<b>ZMĚNOVÝ LIST pro změny dle § 222 odst. 4 ZZVZ</b>		
	<b>Název stavby:</b>	Rekonstrukce západního vstupního prostranství do areálu Kamencového jezera z ulice Přemyslova a městské pláže, ev.č. d202200327	
	<b>Číslo Změnového listu:</b>	ZL 4	
	<b>Číslo SO/PS:</b>	SO 01	
<b>Název stavebního objektu/provozního souboru:</b>	KOMUNIKACE, PARKOVIŠTĚ, VEŘEJNÉ PROSTRANSTVÍ		
<b>Objednatel:</b>	STAUTÁRNÍ MĚSTO CHOMUTOV	<b>Zhotovitel:</b>	Společnost Kamencové jezero – Přemyslova
<b>Předmět změny:</b>	Vybourání dešťové kanalizace v parkovišti		
<b>Iniciátor změny:</b>	Zhotovitel/Objednatel		
<b>Popis změny:</b> (popis předmětu změny, specifikace, zda jde o změny položek, kvality, rozměrů, termínů či dodatečné/neprovedené práce a zdůvodnění pro zařazení do patřičného odstavce § 222 nebo § 100)	<b>Zdůvodnění změny:</b> Na základě návrhu Zhotovitele po dohodě s Objednatelem (viz. zápis z KD) bude zrušena slepá větev dešťové kanalizace DN 200 v parkovišti včetně kanalizačních šachet, která odváděla dešťové vody ze zrušených uličních vpustí. Tato slepá větev již není nijak funkční. Zrušením slepé větve kanalizace se zamezí případným problémům v budoucnu s možným propadem komunikace v místě kanaliz

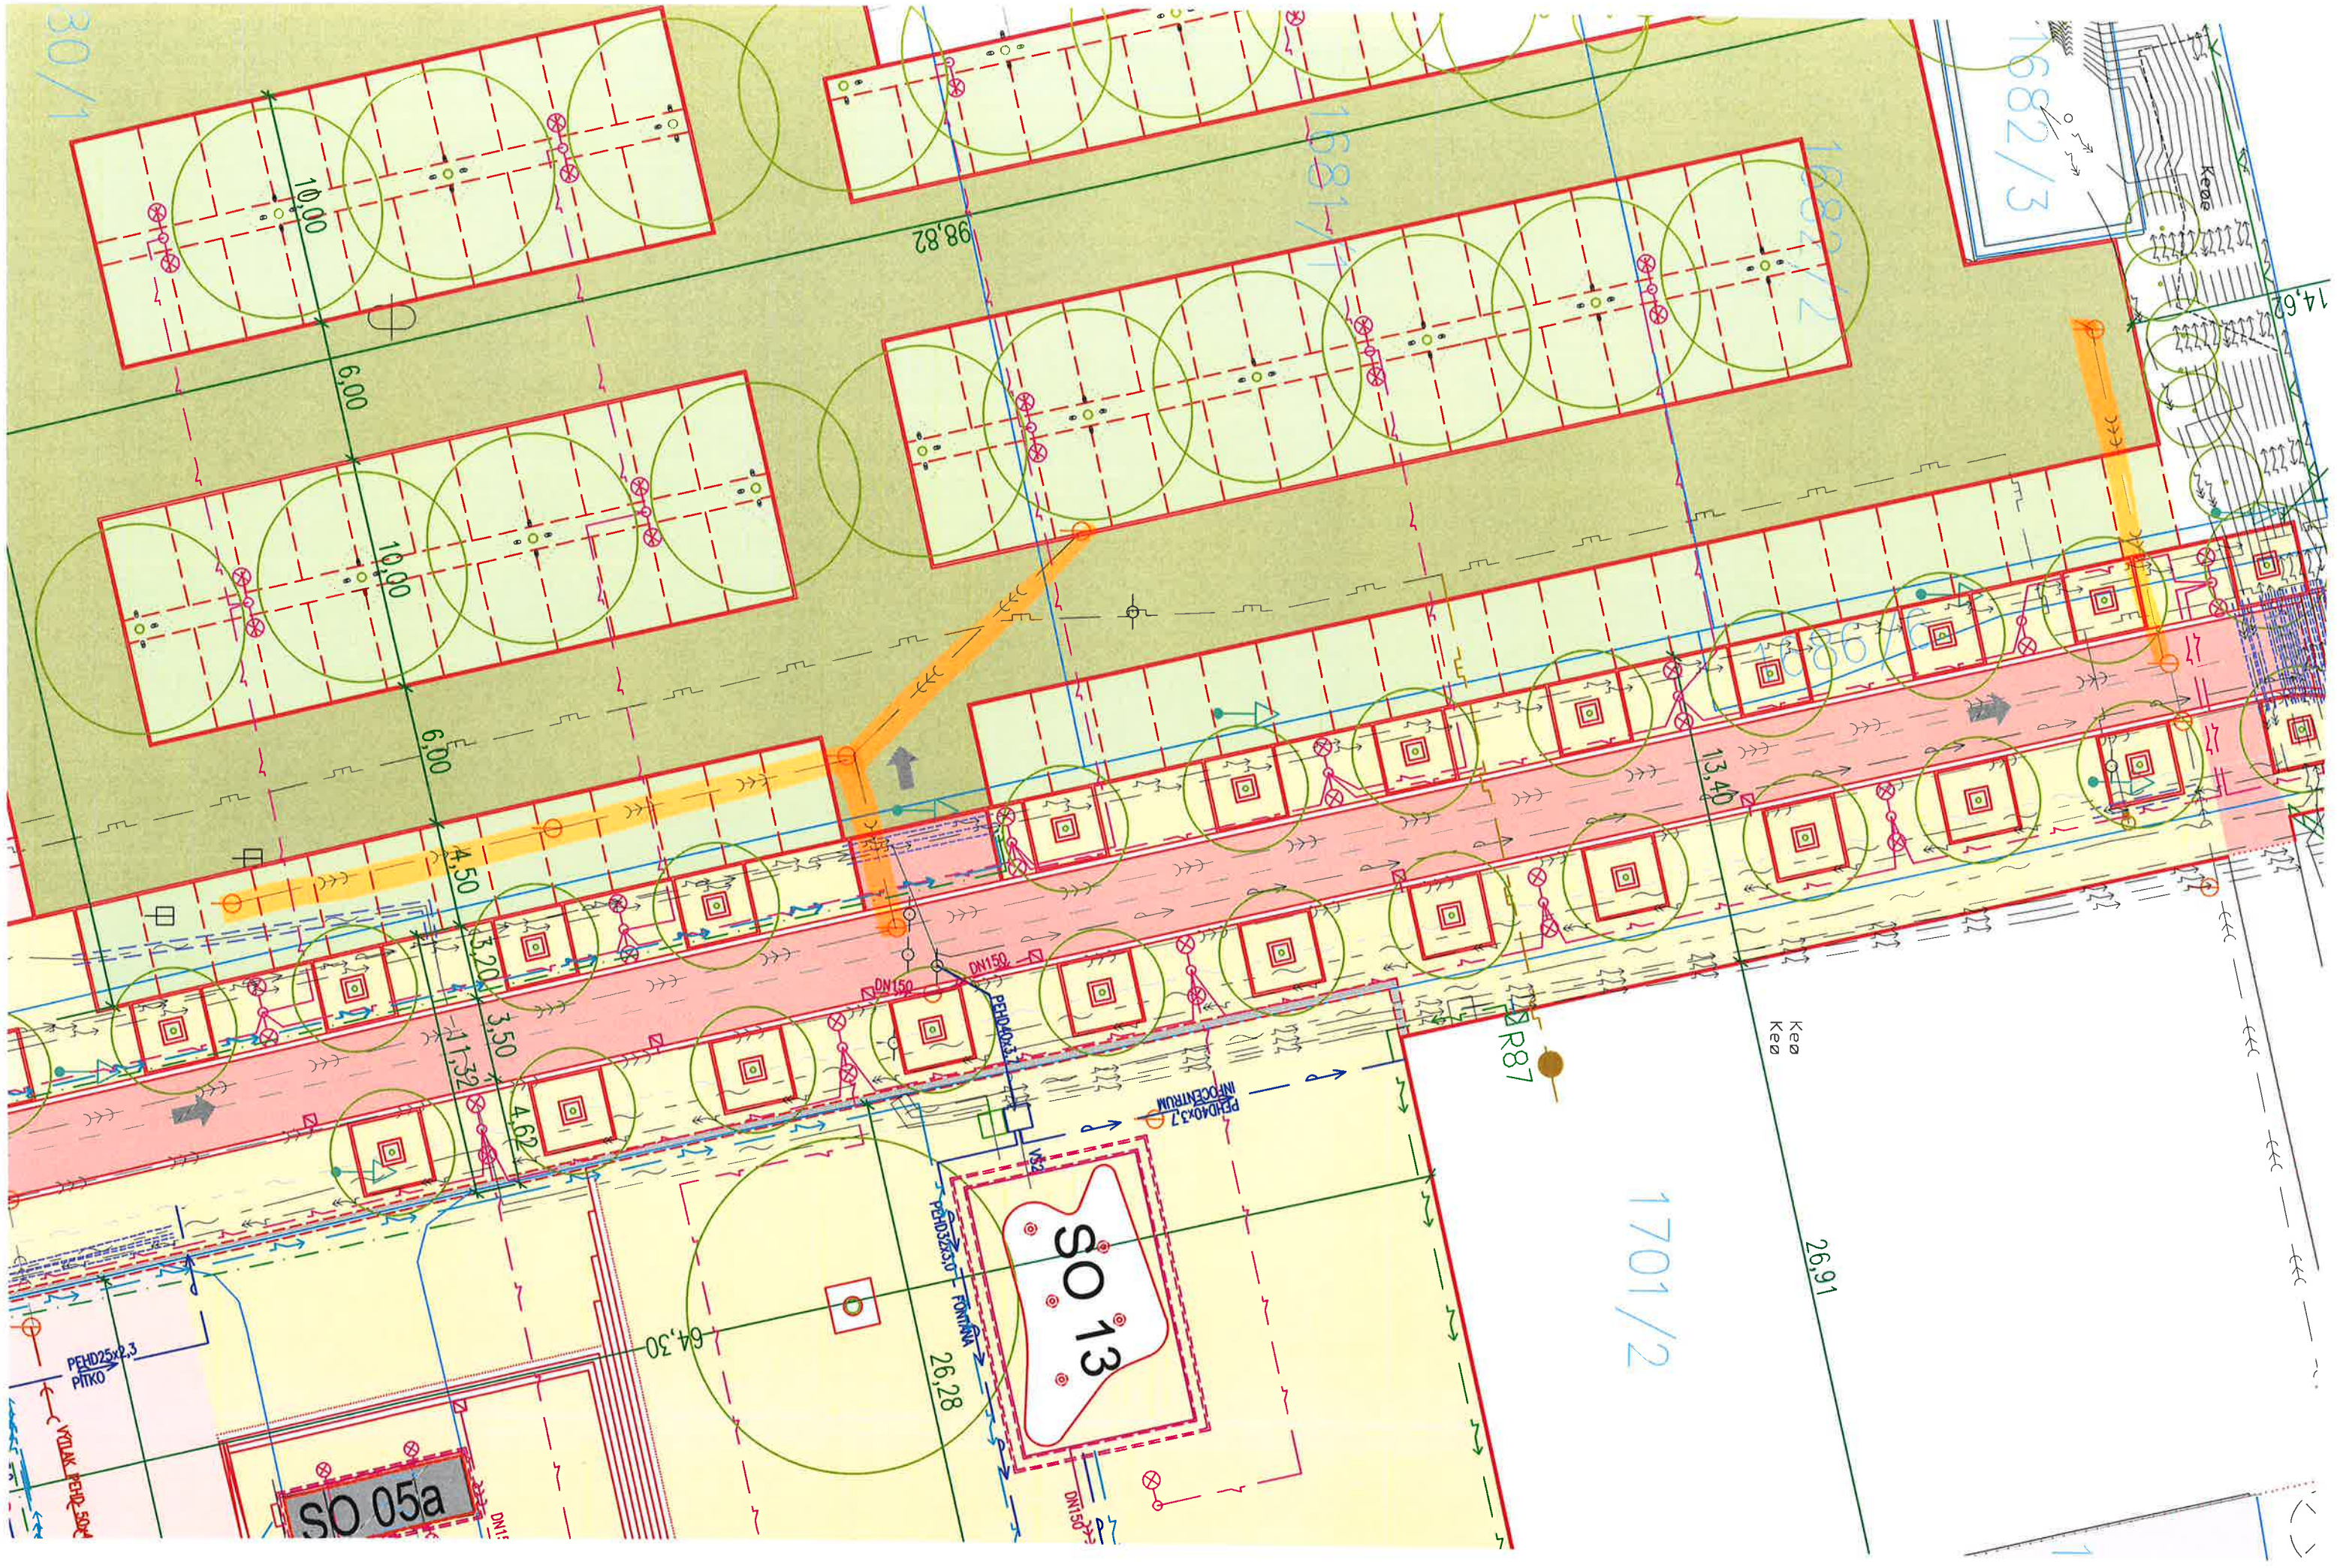
Po dohodě s Objednatelem bude zrušena větev dešťové kanalizace DN 200 v parkovišti včetně kanalizačních šachet, která odváděla dešťové vody ze zrušených uličních vpustí. Tato dohoda je uvedena v zápise z KD05.

- Vybourání stávající větve dešťové kanalizace DN 200 v délce 64 m
- Vybourání revizních kanalizačních šachet - 5 ks
- Zaslepení v kanalizačních šachtách v Přemyslově ulici
- Zásyp vybourané kanalizace sypaninou

Za AD souhlasíme se zrušením větve dešťové kanalizace DN 200 v parkovišti včetně  
kanalizačních šachet.

Za TDS souhlasím se zrušením větve dešťové kanalizace DN 200 v parkovišti včetně kanalizačních šachet.
